Syndicat intercommunal pour la gestion du bassin versant de l'Oise

Restauration de l'ancienne Sambre au Nouvion en Thiérache

compte rendu n° 7

réunion du 05/10/2016

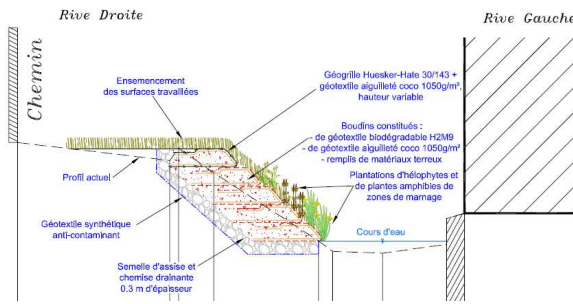
MOE	Au niveau du profil n°4, coté rive gauche le long de la maison il était prévu 4 boudins ensemencé et planté d'hélophytes. Sur cette portion il a été décidé de réaliser un enrochement au pied de la maison n°18 de la rue du rejet suivant le croquis ci-dessous. 	Suivant avancement des travaux	IDV AMO

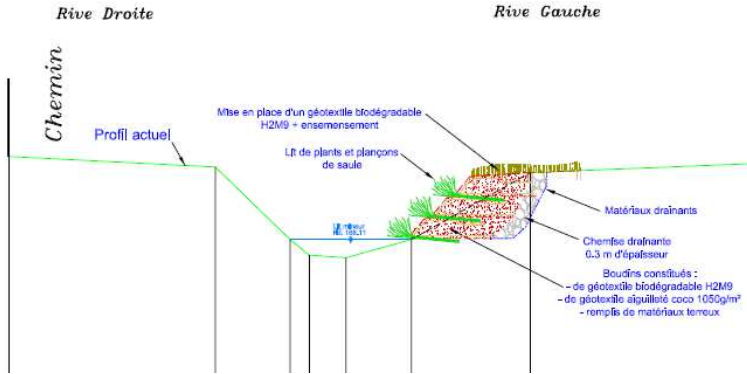
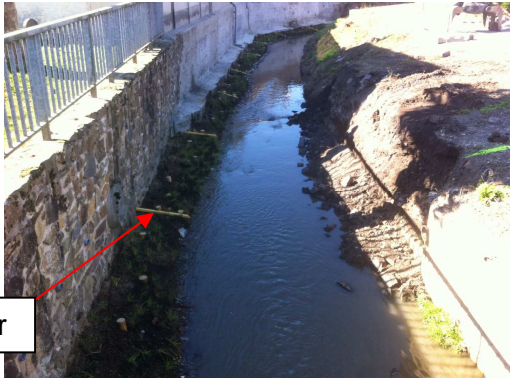
Emetteur	Contenu	Pour le	Intervenant concerné
MOE	<p>Le procédé qui consistait à réaliser 4 boudins ensemencés et plantés d'hélophytes n'est pas adapté le long de la maison cf. photo ci-dessous.</p>  <p>Nous proposons de réaliser à la place la mise en place de Gabion suivant croquis ci-dessous.</p> 	Suivant avancement des travaux	IDV MO
MOE	<p>AMO demande à IDVERDE de ne pas réaliser à partir du TD15 et TG9 jusqu'en amont de la Sambre les bouturages et les plantations d'hélophytes dans les zones où il est indiqué :</p> <ul style="list-style-type: none"> • Bouturage (1u/ml) et entretien préalable • Bouturage en poquet (5u/5ml) et entretien préalable • Plantations d'hélophytes (3u/ml) et entretien préalable 		IDV AMO
